PREDMET: Stručno mišljenje ovlaštenog revidenta za geotehničke konstrukcije, vezano za slojeve temeljnog brtvenog sustava prema projektu **SANACIJA ODLAGALIŠTA KOMUNALNOG OTPADA " SITNICA " - ETAPA 2, IZMJENA I DOPUNA**

Na osnovi zahtjeva naručitelja izvršen je uvid u projekt: **SANACIJA ODLAGALIŠTA KOMUNALNOG OTPADA "SITNICA", ETAPA 2, GLAVNI GRAĐEVINSKI PROJEKT, ODLAGLIŠTE, IZMJENA I DOPUNA, ZOP: 19/2016, Oznaka projekta: TD 19/2016, Mapa 5/7: G–O, Hidroplan d.o.o., Horvaćanska cesta 17a, 10 000 Zagreb, Hrvatska, rujan 2016. godine.**

Slika 1. Poprečni presjek predviđenih iskopa, s primjerom predodređene plohe klizanja za potrebe analize stabilnosti

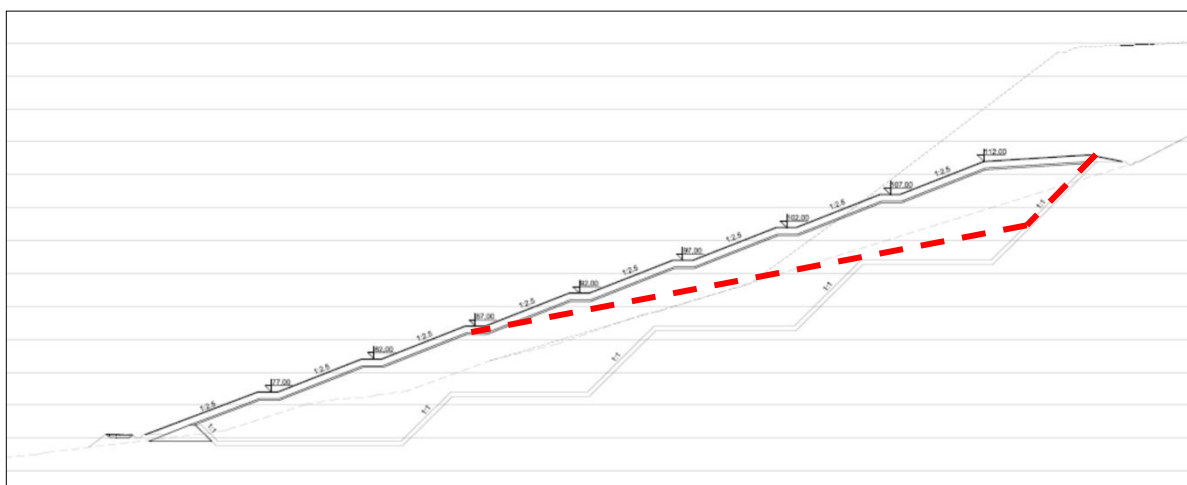
Brtveni sloj je predviđeno postaviti na podlogu formiranu iskopom u stijenskoj masi. Iskop se kaskadno diže po pokosu sa zasjecima sa predviđenim nagibom 1:1. Primjer poprečnog presjeka iskopa prikazan je na slici 1. u nastavku teksta.

- ✚ U projektu nije dokazana stabilnost pokosa u stijenskoj masi sa nagibom 1:1. Generalno u dobroj stijenskoj masi takav nagib za „stanjem naprezanja izazvanim lomom“ je stabilan. Međutim pukotinski sustavi mogu izazvati „strukturni lom“ po pukotinama ako pukotine imaju pad prema kosini iskopa. Za predmetnu analizu nije stavljen na uvid izvještaj o geotehničkim istražnim radovima u kojem bi trebale biti navedene kvaliteta stijenske mase i položaj pukotina, pa navedeno nije moguće provjeriti.

- ✚ U analizi globalne stabilnosti u završenoj fazi nasipavanja otpada analizirane su isključivo kružne klizne plohe koje korišteni program sam generira na osnovi zadanog raspona unutar kojih se analiza provodi. Time je loše uključen u analizu utjecaj donjeg brtvenog sustava koji je modeliran sa parametrima $c = 0$ kPa i $\varphi = 25^\circ$. S ovim parametrima analiza bi trebala biti na strani sigurnosti jer su to „minimalne“ vrijednosti koje se mogu očekivati za takve materijale, ali je rezultat upitne realnosti. Trebalo bi izvršiti i analize s predodređenim ploham klizanja, a koje što većim dijelom treba postaviti upravo kroz temeljni brtveni sustav. Primjer takve plohe prikazan je crvenom crtkanom linijom na slici 1.
